Réf. NOVA : 06/PFD/1717336 (corr. DU : Thomas PETITJEAN)

Objet : EVERE. Rue Auguste Renoir / Rue Fernand Léger
Demande de permis portant sur la construction de six immeubles à appartements pour un total de 166 logements.

Avis de la CRMS

Ci-dessus : axonométrie du projet. Vue depuis l'Est. Image tirée du dossier.

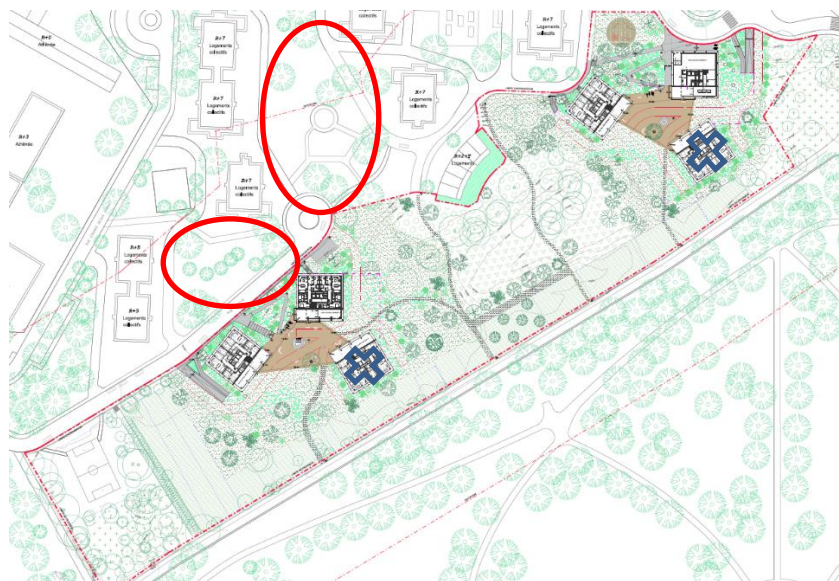
La CRMS salue la qualité du dossier au niveau de l'architecture, de la programmation et du respect des différents plans et réglementations, ainsi que l'intégration des logements partagés et le souci de ménager l'impact paysager du projet vu depuis le cimetière comme l'illustre les photomontages présents dans le dossier. Cet impact pourrait cependant être plus important en période hivernale (arbres sans feuillages).

La Commission regrette cependant que le projet ne s'inscrive pas davantage dans une vision d'ensemble paysagère intégrant à la fois le quartier Germinal existant, l'implantation des nouveaux ensembles et le traitement de l'espace non-bâti. Dans ce cadre, elle émet les recommandations suivantes.
